製品一部変更のお知らせ

2024年 1月 25日

型番：K-2195-EXS

変更前	変更後

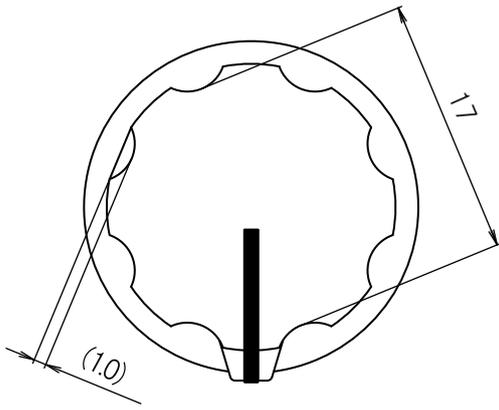
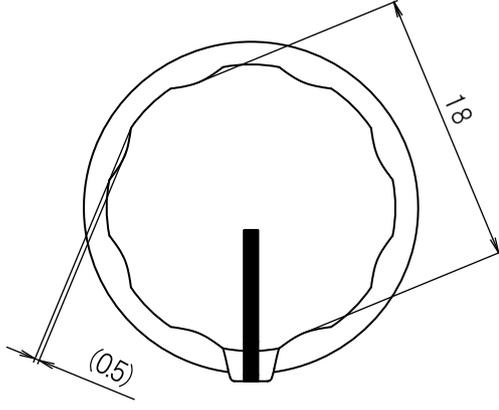
① 止めねじサイズ：M3.5×4mm ② 天面ローレット部：φ17,深さ約1.0mm	① 止めねじサイズ：M3×4mm ② 天面ローレット部：φ18,深さ約0.5mm
※変更前後品において製品性能および仕様の変更はございません。 ※止めねじ締付推奨工具に変更はございません。

3) 変更の理由：①使用部品の共通化による入手性向上のため。

②止めねじサイズ変更に伴い、形状の一部見直しを行いました。
